## INFORME DE AUDITORÍA AMBIENTAL

RE-GA-802-M21-  
20141121

## Recapado Ruta N°22 tramo: Ruta N°1 - Tarariras

### Auditoría de Seguimiento

Ilustración 3-Predio afectado por el obrador y cantera, P03 y P04 respectivamente sobre Ruta 1.

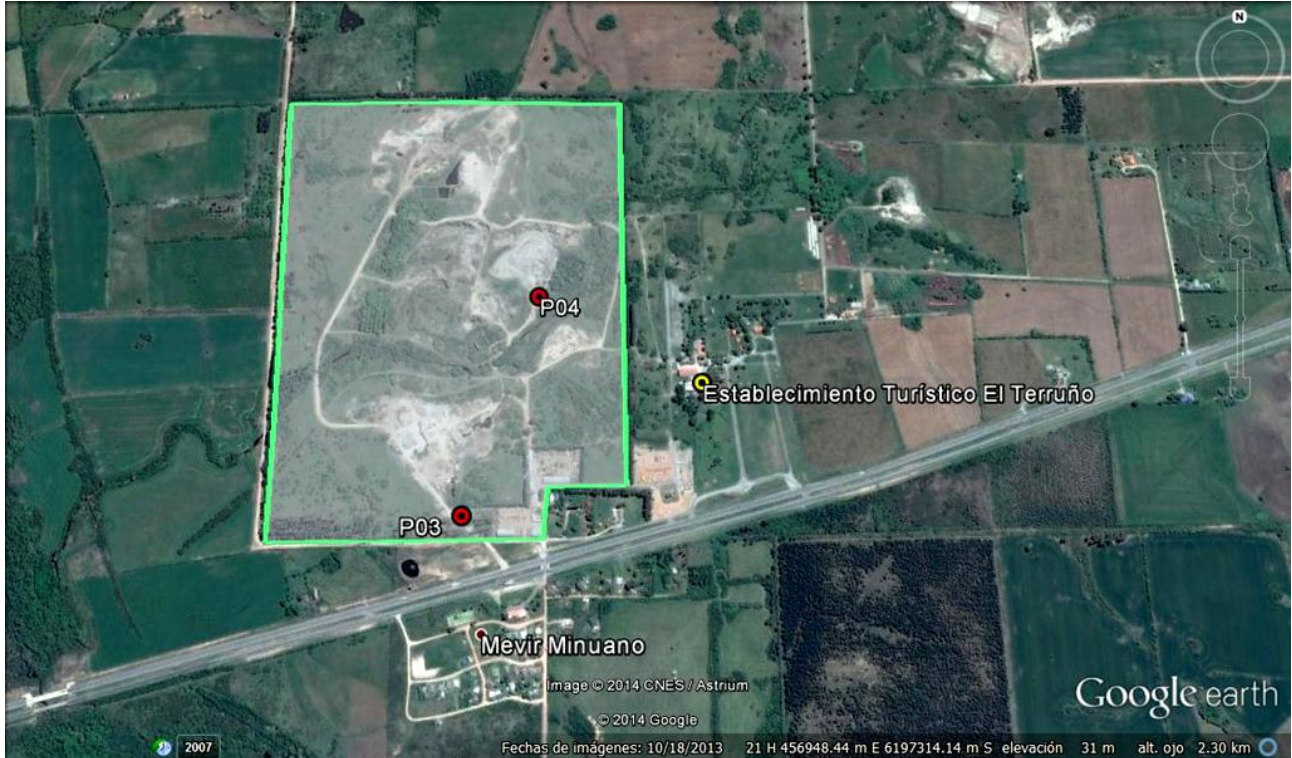
ID: 1	Coordenadas UTM (X – Y)		Progresiva: 141K100 a (+) R1	Tipo de NC: 2 y 3
	456565	6197024	Código del hallazgo: PF-09	
<b>Descripción:</b> No se presenta evidencia de la autorización por escrito del DDO de la ubicación del obrador, de la cantera de piedra, de la planta trituradora, de los depósitos de materiales y de la planta de mezcla asfáltica (todo en una ubicación muy próxima), los cuales a su vez tienen proximidad de casas, de un centro de estudios (escuela pública) y un curso de agua, y no tienen ninguna barrera acústica, contraviniendo los puntos 9.1, 9.8, 10.2, 11.2, 13.3 y 14.2 del Manual Ambiental de la DNV.				
<b>Evidencia (Foto, documento, comunicación personal):</b> Comunicación personal, Ilustración 3
